## **Opel Astra G      produktionsår 2003 – 2004 Zafira      produktionsår 2003 – 2004 Vectra C    produktionsår 2002 – 2004 Signum     produktionsår 2002 - 2004 Med motorerne Y20DTH / Y22DTR**

### **Funktionsfejl for AGR-ventil**

Fig. 1

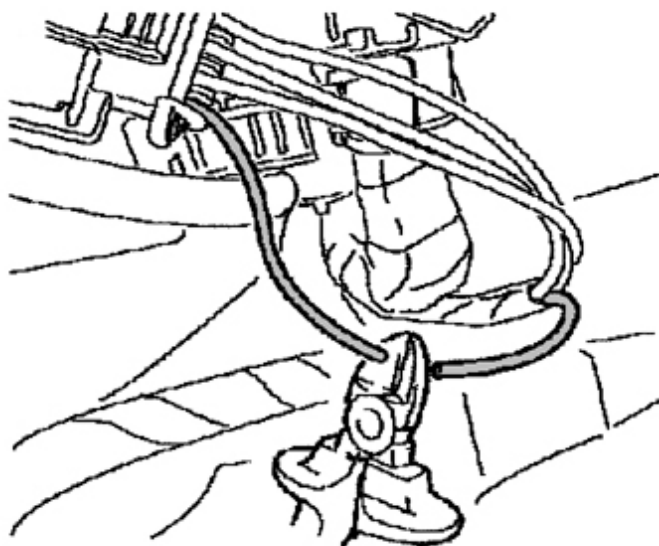
Hvis der reklameres over ovennævnte fejl, kan årsagen være en defekt forbindelse. Der gemmes fejlkode P 0400 (C) og /eller fejlkode P 0400 (9). Desuden skifter bilen over til nøddrift.

I så fald skal en elektrisk kontakt på AGR-ventilen afbrydes.

- Klip ledningen (0,5 / grå-sort), der fører fra stikplads 4 på den elektriske AGR-ventil til tilslutning 19 på pumpenventilen, over. Klip ledningen over ca. 20 mm bag ved stikket fra AGR-ventilen (se fig. 1). Pumpestikket må under ingen omstændigheder løsnes.
- Derefter isoleres ledningsenderne vandtæt, og fastgøres med isolérbånd til ledningsnettet (se fig. 2).
- Slet fejlhukommelsen, og kontrollér, at systemet fungerer korrekt.
